TRANS/WP.29/GRE/2001/31/Rev.1
17 juillet 2002

Forum mondial de l'harmonisation des Règlements
concernant les véhicules (WP.29)

PROPOSITION DE PROJETS D'AMENDEMENTS AU RÈGLEMENT N° 48

(Installation des dispositifs d'éclairage et de signalisation lumineuse)

EXEMPLES DE VARIANTES DE SOURCES LUMINEUSES

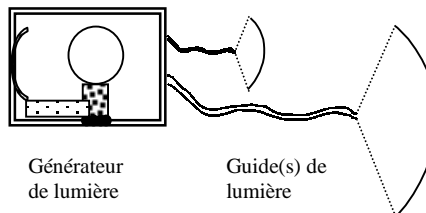
Ajouter une nouvelle annexe 10, ainsi conçue:

Système classique

Système d'éclairage à fibres optiques

Source lumineuse:
remplaçable,
homologuée

MODULE D'ÉCLAIRAGE
Source lumineuse:
non remplaçable,
non homologuée

FEU SCÉLLÉ
Source lumineuse:
non remplaçable
non homologuée

Générateur
de lumière

Guide(s) de
lumière

Lentilles
extérieures
